**Progettazione esecutiva ed esecuzione dei lavori, previa acquisizione del progetto definitivo in sede di offerta sulla base del progetto preliminare****art. 53, comma 2, lettera c), decreto legislativo n. 163 del 2006**procedura: aperta art. 3, comma 37 e art. 55, comma 5, decreto legislativo n. 163 del 2006
criterio: Offerta Economicamente più vantaggiosa ai sensi dell'art. 83, decreto legislativo n. 163 del 2006**Lavori di "Ampliamento del complesso ospedaliero universitario compreso il completamento, l'adeguamento funzionale e il collegamento dell'esistente"**

RISPOSTE AI QUESITI

aggiornato al 12/11/2015

Figura 1 - Destinazioni d'uso corrette del blocco operatorio al piano seminterrato delle stecche

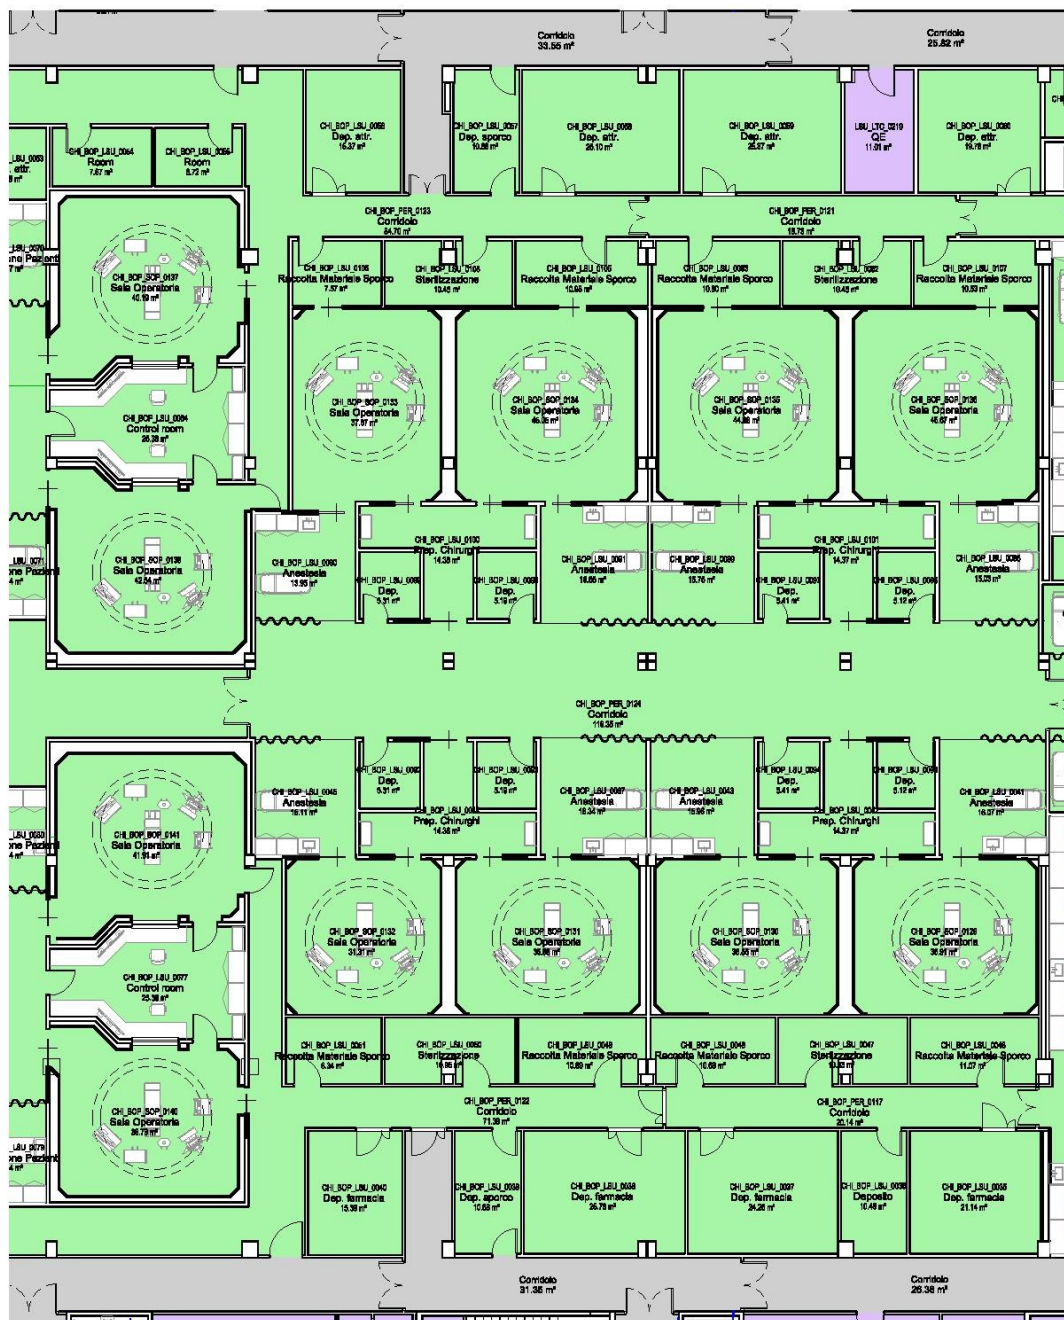
Nel lay-out di Progetto di ristrutturazione del Blocco Operatorio esistente Livello -1 "Piastra" (rif. Tavola PIOCD002) non è possibile realizzare il corridoio dedicato al percorso del "materiale sporco" (come da specifico Requisito di Accreditamento Regione Sardegna) in quanto sono indicate le "Preparazioni Chirurgiche" ed è previsto un "Ambulatorio"

Un refuso nella definizione di alcuni locali nella tavola PIOCD002 poteva indurre in errore di valutazione per quanto riguarda il percorso materiale sporco. I blocchi Operatori sono da intendersi uguali e pertanto nella immagine sotto riportata (Figura 1) è stata inserita la esatta destinazione dei locali, senza variazioni planimetriche. In entrambe le zone delle sale operatorie deve essere previsto il percorso del "materiale sporco".

Il concorrente è comunque tenuto, nel progetto definitivo, del quale il preliminare messo in gara è una valida traccia, di apportare tutte le integrazioni e migliorie del Layout ritenute necessarie di rispettare, fra le altre, le norme di accreditamento sanitario delle strutture ospedaliere della Regione Sardegna. Sempre nel rispetto delle invarianti previste nel disciplinare di gara.

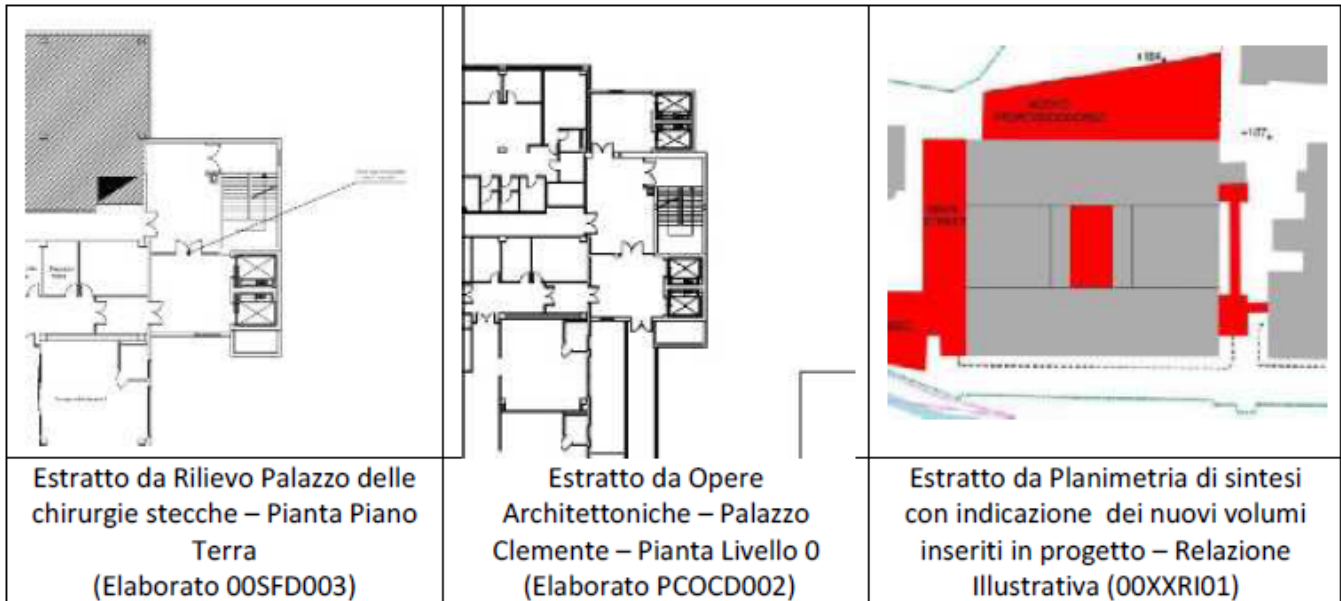
In riferimento al sistema di nuovi collegamenti verticali ed orizzontali (blocchi scale, ascensori e passerelle) da realizzarsi tra gli edifici di Palazzo Clemente e Stecche Bianche, si richiede di chiarire i limiti di intervento, avendo riscontrato alcune incongruenze tra i documenti di rilievo (Cfr. Elaborati 00SFD002-06) e quelli di progetto preliminare (Cfr. Tavole PCOCD001-06). In dettaglio, nel rilievo si legge "vano scale, ascensori e montalettighe in corso di costruzione" con riferimento ad un blocco di collegamenti verticali che nel progetto preliminare appare di geometria differente e segnalato come integralmente incluso nell'offerta. Si allega uno schema grafico per una più rapida interpretazione. Estratto da Rilievo Palazzo delle chirurgie stecche – Pianta Piano Terra (Elaborato 00SFD003) Estratto da Opere Architettoniche – Palazzo Clemente – Pianta Livello 0 (Elaborato PCOCD002) Estratto da Planimetria di sintesi con indicazione dei nuovi volumi inseriti in progetto – Relazione Illustrativa (00XXRI01)

Il rilievo 00SFD003 è corretto. Si tenga conto del fatto che i due montalettighe indicati hanno solo due fermate perché sono ad uso esclusivo del collegamento fra rianimazione (al piano terra) e blocco operatorio (al sottopiano). In appalto è prevista la fornitura dei due montalettighe mentre il vano è in corso di realizzazione e sarà ultimato in tempo congruo per la loro installazione. L'ulteriore corpo con due montalettighe (antincendio) indicato nella tavola PCOCD002 sopra il vano scala, è compreso nelle opere dell'appalto in oggetto. In effetti, nello schema della relazione illustrativa 00XXRI01, per un

refuso, manca l'evidenziazione in rosso del corpo ascensori. Nell'elaborato 00XX_DN01 in dwg di cui al quesito 63 risulta evidente la reale situazione delle opere previste nell'appalto in oggetto.
